Ausgangslage – Bedarf zur Anpassung bestehender Bahnübergänge in/um Aulendorf

Bahnübergänge

Strecke 4550 - Aulendorf

km 30,7 BÜ Tannhausen

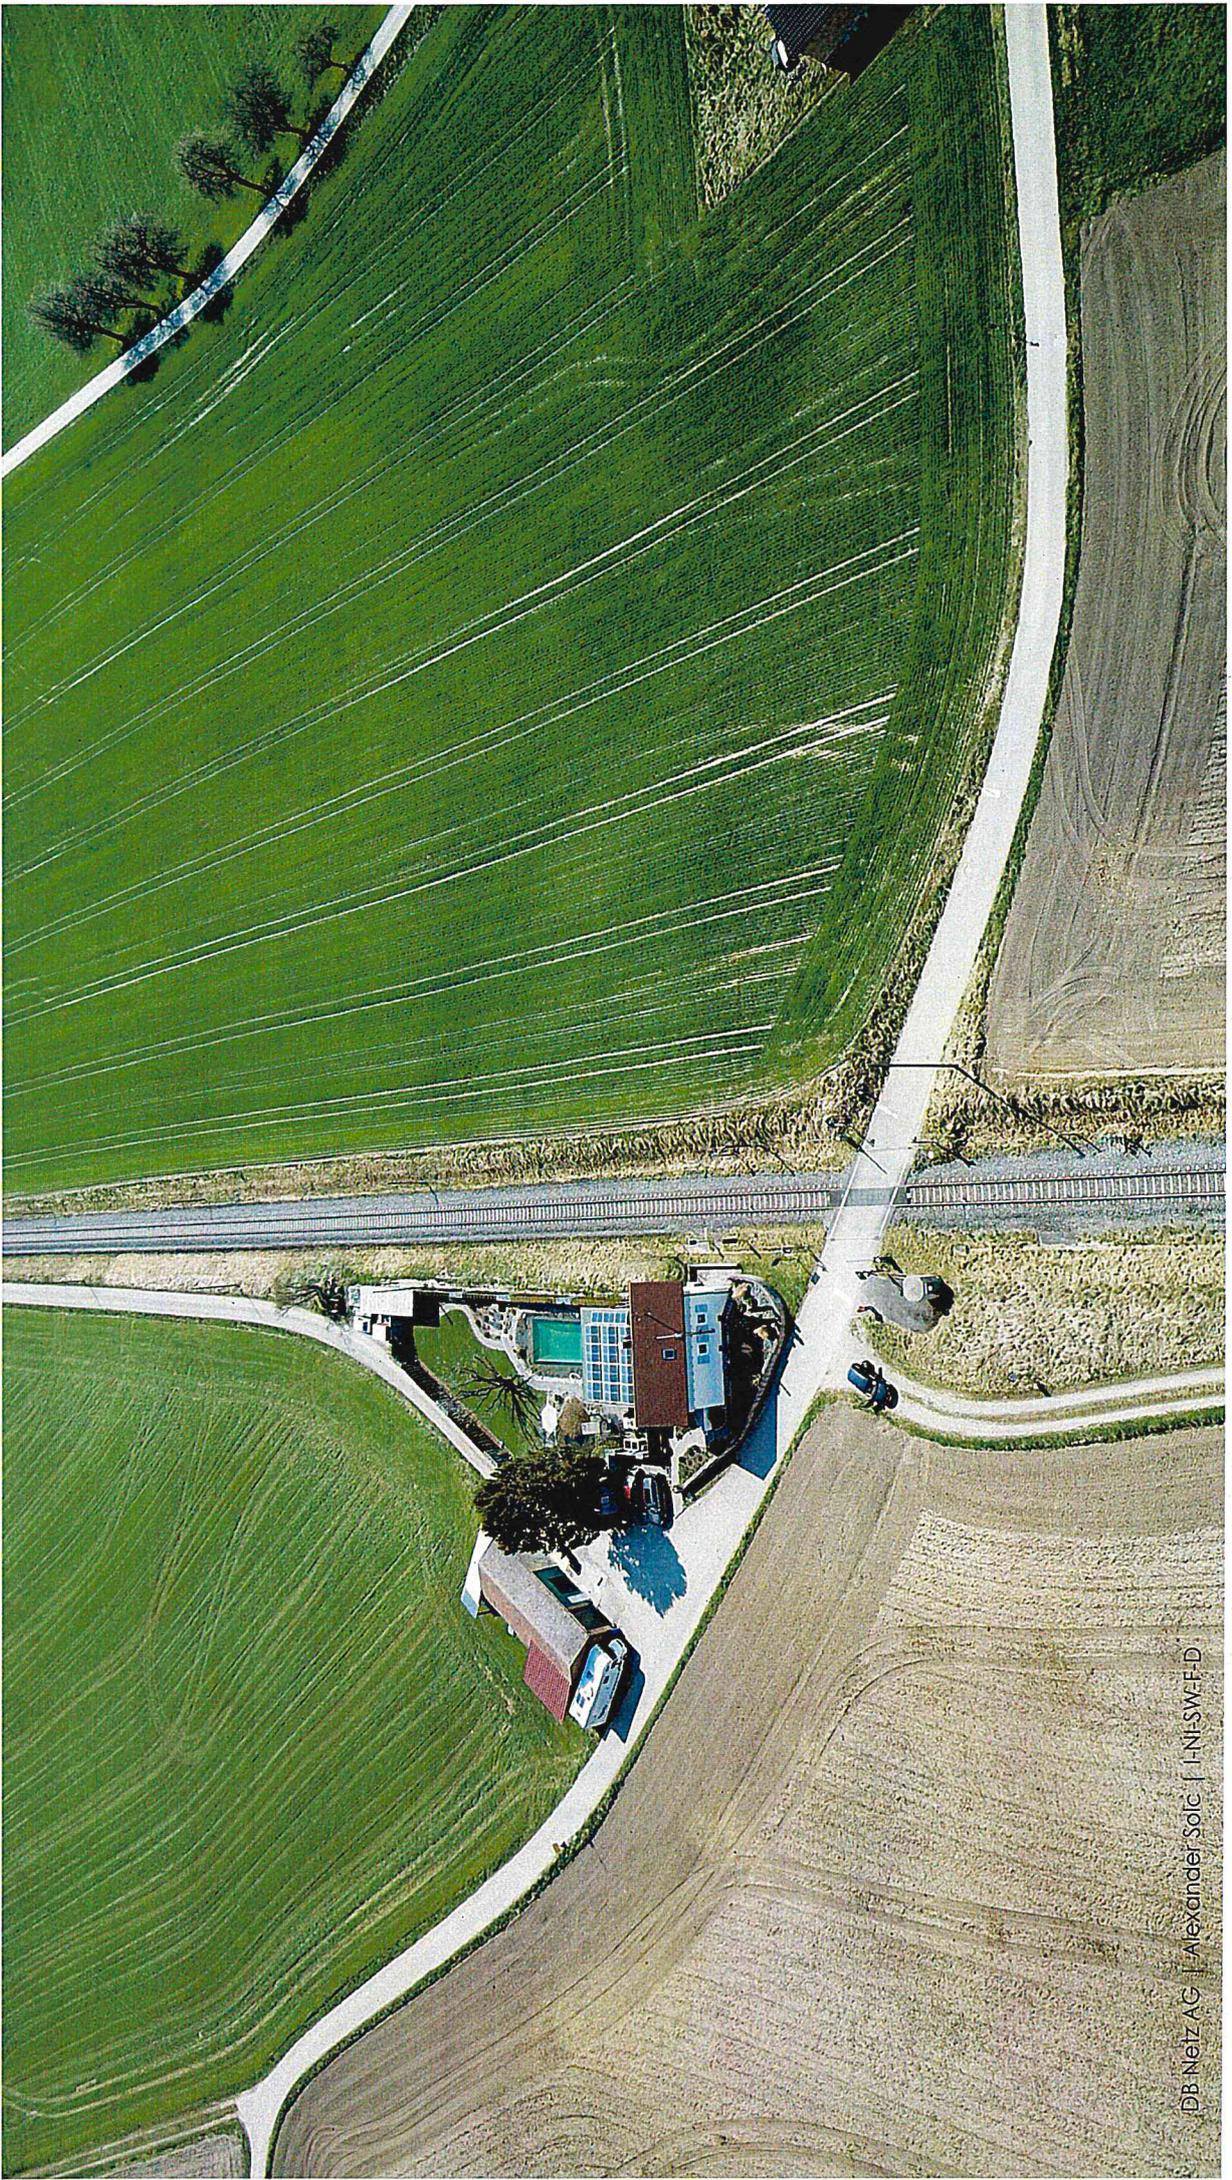
- Zu geringe Fahrbahnbreite
- BÜ liegt straßenseitig in einer Wanne; evtl. besteht Aufsatzgefahr
- Abbiegebeziehungen direkt am BÜ innerhalb des sogenannten Räumbereichs
- Alleiniger 1:1 Technik-Tausch nicht möglich, da Regelkonformität nicht vollends gegeben ist
- 2-stufiger Ausbau mit vorgezogenem Techniktausch

- 1. Stufe:
 - Auf Grund der Verkehrszählung wird der Begegnungsfall PKW-PKW angesetzt -> Bestätigung durch Straßenbaulastträger erforderlich
 - Es wird eine Gegenverkehrsregelung eingerichtet. Eine Begegnungsfläche für die Bemessungsfahrzeuge ist vorzusehen
 - Linksabbiegen hinter dem BÜ in den Feldweg wird durch Beschilderung verboten, bis zur Umsetzung der 2. Stufe

- 2. Stufe:
 - Durchführung eines Planfeststellungsverfahrens mit Verlegung der Feldwegzufahrt aus dem Räumbereich hinaus

- Stufe 1 muss wegen der UIG-Frist **bis zum 31.12.2021** erfolgen

km 29,8 BÜ Röhren

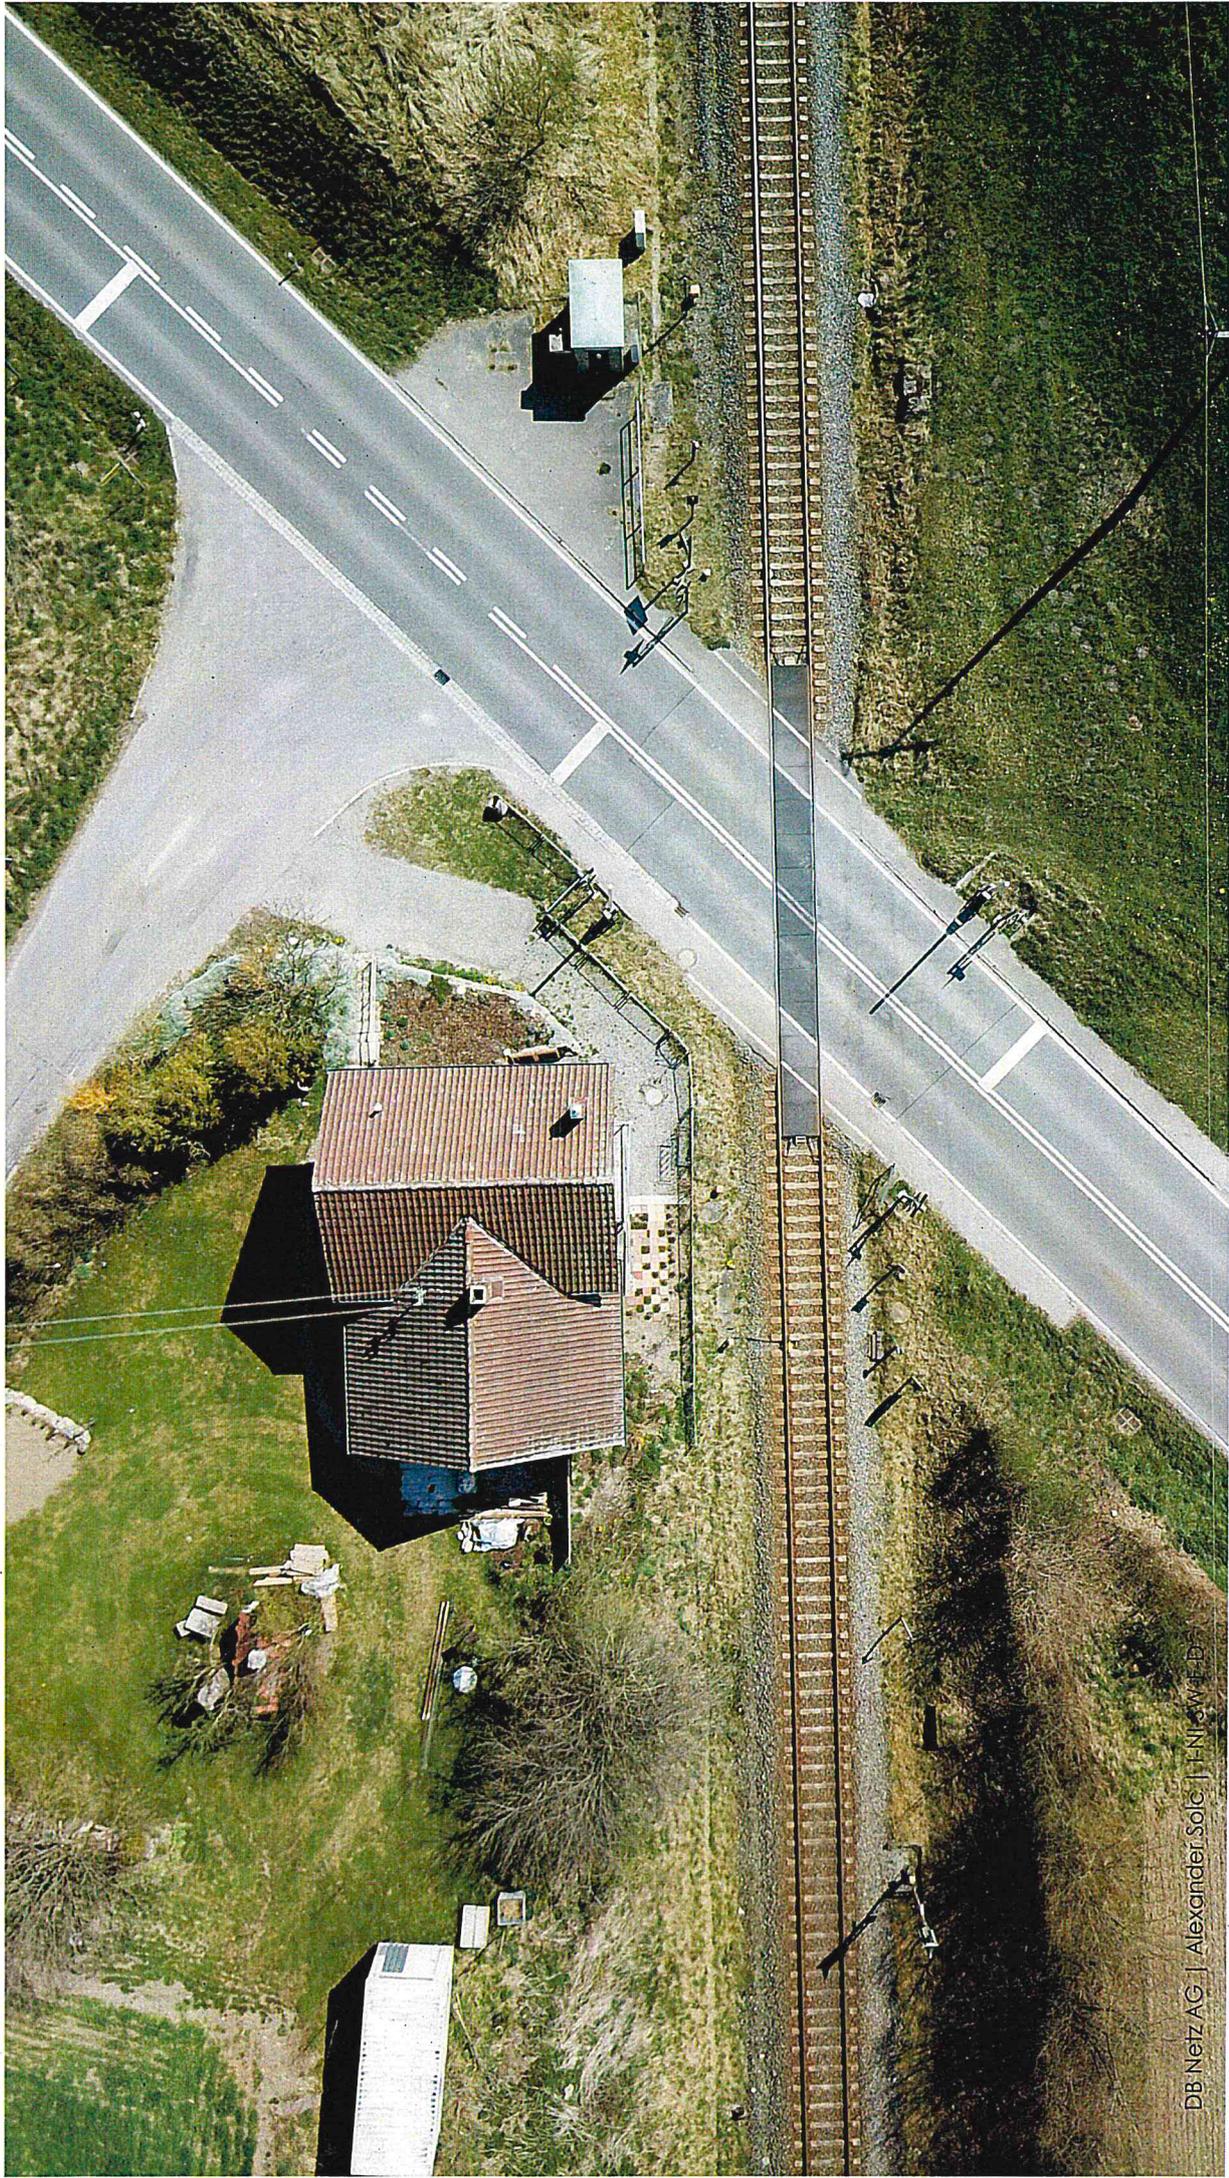
- Sofortige Herstellung eines regelkonformen Zustands ohne Planrechtsverfahren gem. EBA-Regelliste wäre möglich
- Voraussetzung dafür ist, dass die Schleppkurve des Bemessungsfahrzeuges (welches der Straßenbaulastträger festzulegen hat) für Linksabbiegen hinter dem BÜ nachgewiesen werden kann

- Vorhandener „Gehweg“ wird nicht berücksichtigt, weil sich der BÜ außerorts befindet und keine entsprechenden Elemente vor/nach dem BÜ vorhanden sind
- Es werden vor der Einmündung zwei vorgeschaltete Lichtzeichen (je eines links + rechts der Straße) errichtet, um dem Gegenverkehr das Abbiegen und Räumen vom BÜ im Falle der Einschaltung der Anlage durch einen Zug zu ermöglichen

- Der Umbau des BÜ muss wegen der UIG-Frist **bis zum 31.12.2021** erfolgen
- Radwegplanung des LRA kann im ersten Schritt nicht berücksichtigt werden
- Die Planungen zur Radwegführung bedürfen die Durchführung eines Planrechtsverfahrens nach § 18 AEG

BÜ Tiergarten – Steegen Ersatzweg

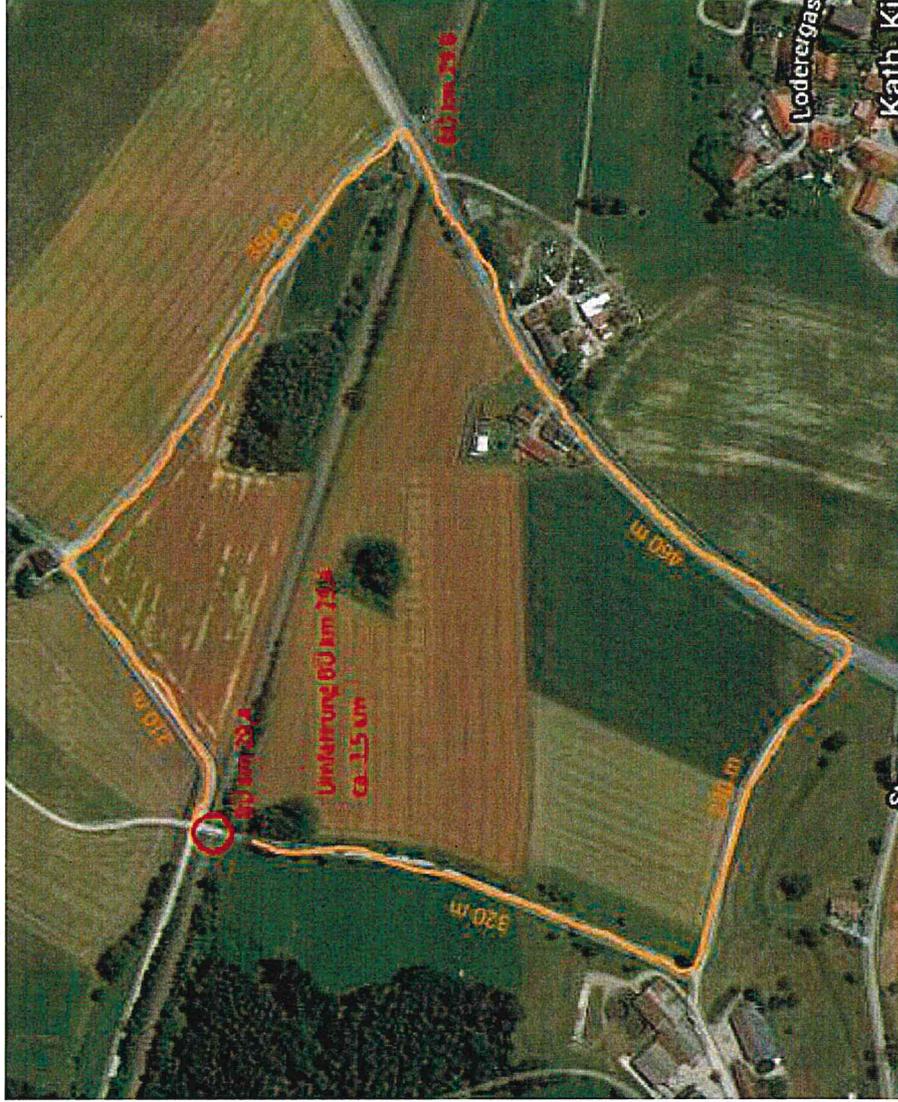
- Zu geringe Fahrbahnbreite
- Abbiegebeziehungen direkt am BÜ innerhalb des sogenannten Räumbereichs
- Alleiniger 1:1 Technik-Tausch nicht möglich, da Regelkonformität nicht vollends gegeben ist

- BÜ Beseitigung erscheint möglich, ggf. mit Ersatzwegebau (siehe Folie 18)
- Falls keine Zustimmung zur Beseitigung => zweistufiger Ausbau
 - 1. Stufe:
 1. Variante: Ohne Veränderung nur mit Aufstellung eines Pollers (Fuß- und Radweg)
 2. Variante: Umbau zum Geh- und Radweg-BÜ mit Lichtzeichen und Fußwegschränken (LZF)
 - 2. Stufe: großräumiger Umbau für Aufrechterhaltung Ktz-Verkehr mit Lichtzeichen und Fahrbahnhalbschränken (LZH)
- im Falle der BÜ-Beseitigung wird die Alttechnik außerbetrieb genommen
- im Falle der Ablehnung der Beseitigung muss der Techniktausch in der 1. Stufe wegen der UIG-Frist **bis zum 31.12.2021** erfolgen
- In letzterem Fall müsste der Endausbau bis x+6 Jahre nach IBN Teil 1 erfolgen

- Sollte die Stadt der Auflassung des BÜ zustimmen, liegt seitens der DB ein Angebot über Zahlung von 200.000 Euro für Ersatzmaßnahmen vor
